DIRECCIÓN REGIONAL DE PANAMÁ METROPOLITANA
MEMORANDO
DRPM-154-2023

ASUNTO: Remitimos Informe Técnico de Evaluación

PROYECTO: ESTUDIO, DISEÑO, CONSTRUCCIÓN, REHABILITACIÓN Y FINANCIAMIENTO DE CALLES DEL DISTRITO DE PANAMÁ, RENGLÓN N°1. CORREGIMIENTO DE ANCON (AV. DEMETRIO BASILIO LAKAS, CALLE LA FORESTAL (AV. MADDEN) Y AMPLIACIÓN DE LA VÍA CONDADO DEL REY)

MINISTERIO DE AMBIENTE
DIRECCIÓN REGIONAL DE PANAMÁ METROPOLITANA
SECCIÓN DE EVALUACIÓN DE IMPACTO AMBIENTAL
INFORME TÉCNICO DE EVALUACIÓN No. 010-29-05-2023

Figura 1 y 2: Primera parada (Kilómetro 0) de la Ave. Demetrio Basilio Lakas ubicado a pocos metros del puente vehicular en la intersección de las Avenidas La Amistad, Ascanio Villalaz y Canfield y punto de inicio de la Ciclovía.

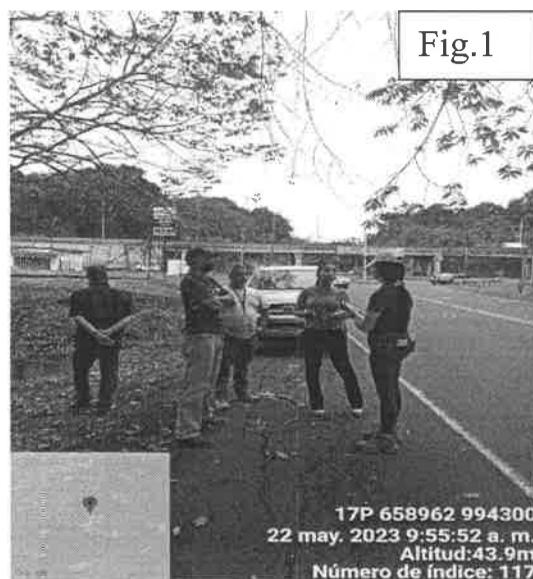
Al llegar al Kilómetro 0 (inicio de obra) de la Ave. Demetrio Basilio Lakas fuimos recibidos por un representante del promotor (Ing. Juan De Andrade) conjunto con la consultora principal del proyecto (Ing. Rosa Luque), procedimos anunciando el objetivo de la inspección y seguidamente la consultora fue exponiendo el alcance del proyecto a realizar para estar primera calle, Ave. Demetrio Basilio Lakas, la cual tiene la particularidad, en una sección del alineamiento, de encontrarse dentro de la zona de amortiguamiento del Parque Nacional Camino de Cruces (PNCC). Se realizaron tres (3) paradas a lo largo de los 1.17 Km de longitud de la Ave. Demetrio Basilio Lakas con el objetivo de visualizar el medio a intervenir, si existe algún cuerpo hídrico o área ocupada (residencial, escolar, recreativo, público, etc.) hasta llegar al cruce donde se encuentran las oficinas de la Caja de Seguro Social (CSS).

- Construcción de 550 ml cunetas transitables o llaneras.
- Casetas de paradas de buses de un solo módulo (incluyendo bahía): La construcciones se efectuaran, utilizando las siguientes nomenclaturas, tal cual está detallado en la Tabla No. 15 del EsIA: “Paradas en sentido **hacia la ciudad** son identificadas con la siguiente **nomenclatura -I**, las paradas en sentido **hacia las afueras** se identifican con la **nomenclatura -R**”. Los sitios seleccionados fueron los siguientes: CC Country-R, Us Embassy-R, Colegio Javier-R, CSS Clayton-R, Clayton Park-R, CSS Clayton-I, Colegio Javier-I, CC Country-I y Us Embassy-I.

- Aceras de accesibilidad: Según Tabla No. 17 se construirán (30).
- Diseño y Construcción de Ciclovía: Se desarrollará al margen derecho del alineamiento existente en sentido hacia Clayton, con una longitud aproximada de 2Km+455. En campo se nos indicó que tanto las entradas de residencias, colegios, aceras que fuesen afectados para la construcción de estas ciclovía el contratista tiene

Figura 3, 4 y 5: Área de servidumbre con acera incorporada, ubicada al lado del colegio

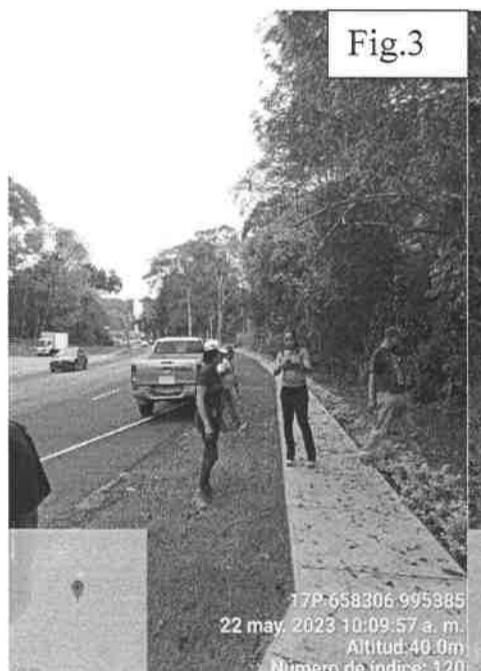
- Adyacente al Colegio Javier se pudo observar de la existencia de un cuerpo de agua (S/N), de la cual la consultora del proyecto hizo mención que se le realizaró las pruebas de calidad de agua presentada dentro del EsIA. El área donde ubica este cuerpo de agua, se encuentra altamente vegetada con rastrojo y bosque secundario.

King's College y a pocos metros del Colegio Javier. Se puede observar una vegetación tipo gramínea y ornamental (área de servidumbre) seguidamente una vegetación tipo bosque secundario con presencia de un cuerpo de agua, y en donde la consultora nos informó fue el sitio donde se recolectó para el análisis de calidad de agua. También se nos indicó que en este sitio (Fig. 3 y 4) será construida una de las paradas de buses contempladas en esta avenida.

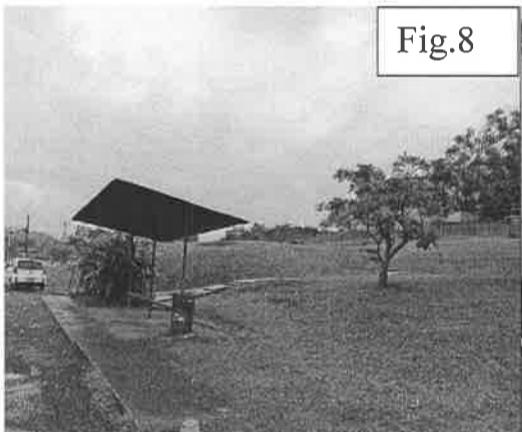
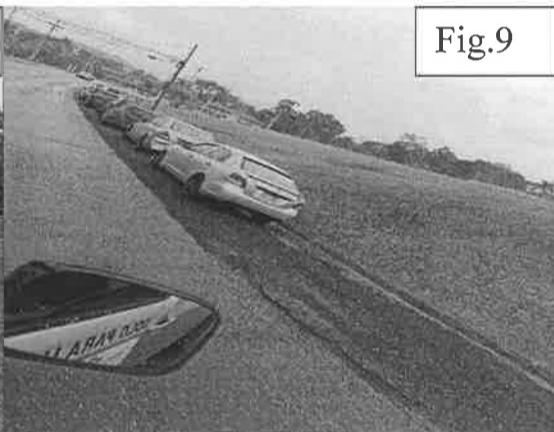
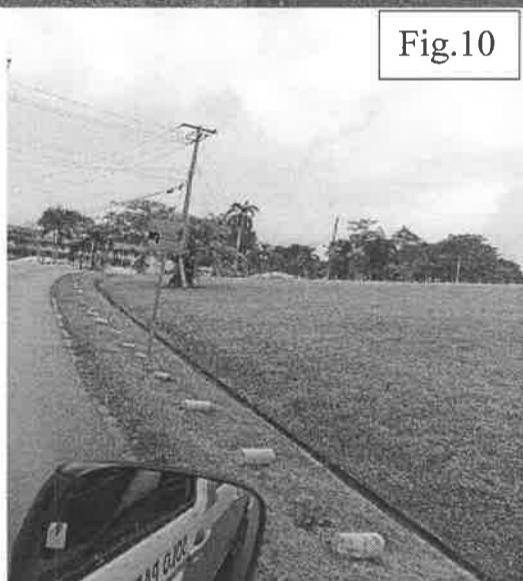
Fig. 8, 9 y 10: Estas imágenes muestran el área de finalización del proyecto sobre la Ave. Demetrio Basilio Lakas, justo en la intersección donde se ubican las oficinas administrativas de la Caja de Seguro Social, Clayton. Se aprecia existencia, en la zona de servidumbre, una parada de buses, vehículos estacionados al igual que una señalética de por presencia de ciclistas. También un área verde extensa con pendiente moderada y con gramínea, al igual que una cuneta pluvial.
